改善箇所説明図

基準不適合発生箇所

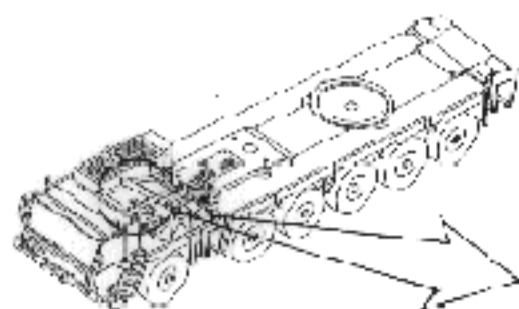
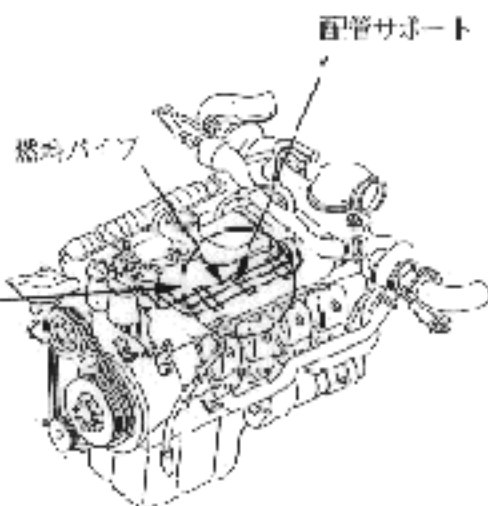
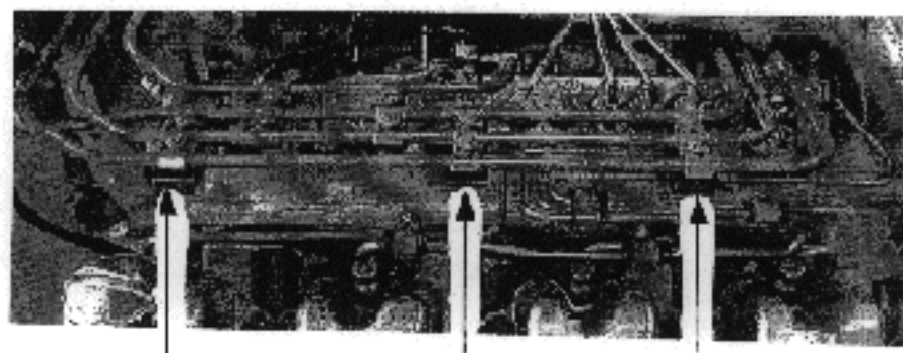
燃料装置において、燃料ポンプと燃料ろ過器間の燃料パイプの配管サポート強度が不足しているため、そのままの状態で使用を続けると、原動機の振動により共振を起こし、燃料パイプに亀裂が発生して燃料が漏れ、最悪の場合、火災に至るおそれがある。

全車両、当該燃料パイプのサポートを対策品と交換する。
 なお、当該サポートに損傷がある場合は、燃料パイプを良品と交換する。
